**CONCERTATION PRÉALABLE - EXTENSIONS NORD ET SUD  
DE LA LIGNE DE TRAMWAY T3 - PHASE 2**

**Contribution de Patrick ROBERT -13016 Marseille**

### Des politiques de parcs-relais aux objectifs souvent multiples (1)

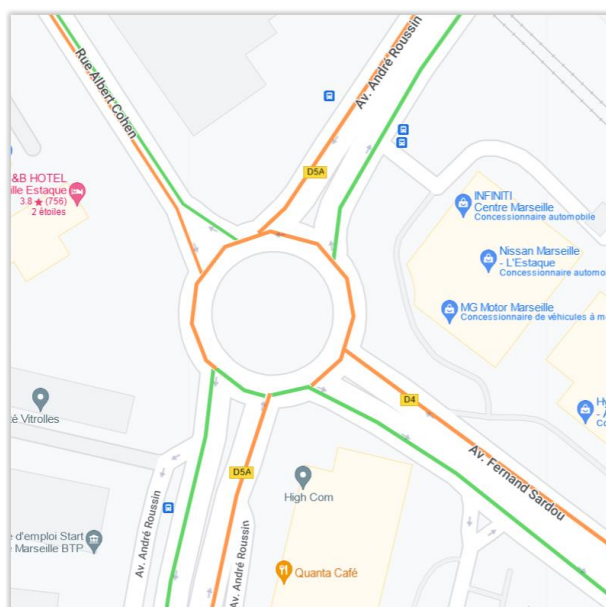
- Capturer une partie du trafic automobile à destination du centre-ville
  - » Ce qui contribue à la réduction et la fluidification de la circulation dans les zones denses et à la hausse du trafic aux abords des parcs-relais
